株式会社 栃木屋

材質・仕様変更のお知らせ

1、品名・型番 シリンダー錠：TL-121-1・TL-121-2

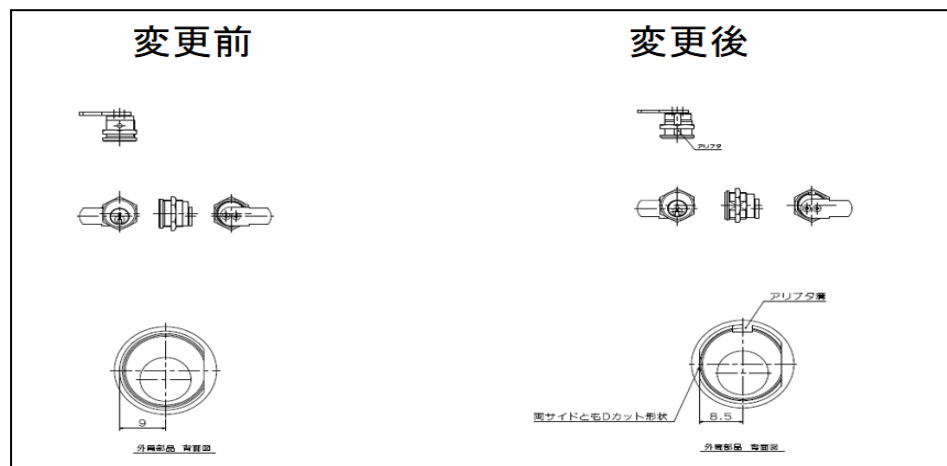
2、変更内容 ①材料変更

部番No, 1 ロック（外筒のみ）

変更前：C3604

変更後：ZDC

②仕様変更

1) 変更前：アリブタなし

変更後：アリブタ追加

2) 変更前：外筒片側Dカット形状

変更後：外筒両側Dカット形状
